**『新規制基準適合性審査の進捗状況について』
～地震等関係は、審査会合での審議が終了いたしました～**

(2) 今回の審査会合 (11/30 : 前回審査(9/14)での指摘事項への回答) について

一例として鉛直断面図を右に示す。

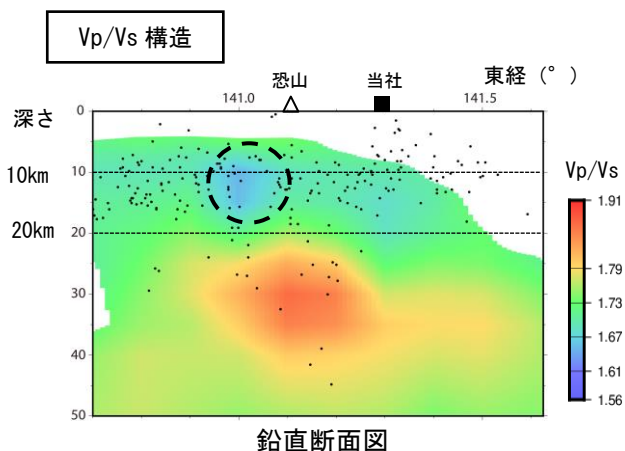
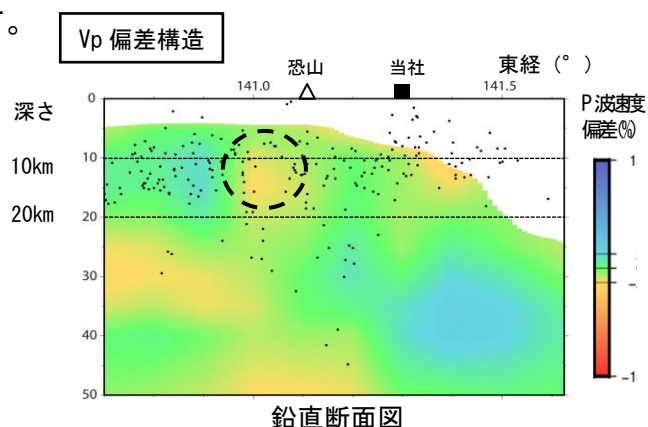
○ (恐山の活動可能性に関する地球物理学的調査の一つである地震波速度構造に関して) 地震波トモグラフィ*について、防災科学技術研究所の解析結果も含めて考察すること。

- (a) 防災科学技術研究所が公開している地震波トモグラフィのデータと公開ソフトを用いて、恐山周辺地域における地震波速度構造を評価。

- ・ 深さ 20km 以浅では、低 V_p かつ低 V_p/V_s 領域 (破線丸) であることから、水の存在を示唆しているものと判断される。
- ・ 深さ 20~40km 付近には、低 V_p かつ高 V_p/V_s の領域が認められ、マグマ等の存在が示唆される。

- (b) 上記は、当社が別に実施した地震波速度構造及び電磁法探査による比抵抗構造とも整合する。
- (c) このため、深さ 20km 以浅には大規模なマグマ溜まりが存在する可能性は小さく、20km 以深から連続する火道も見受けられない。
- (d) その他、活動履歴、地質調査、火山学的調査等の結果を踏まえると、恐山は現在も熱水活動が生じているものの、マグマ噴火に伴う火砕物密度流が施設に影響する可能性は十分に小さい。

上記等の説明に対して、妥当な検討が行われたものと評価された。
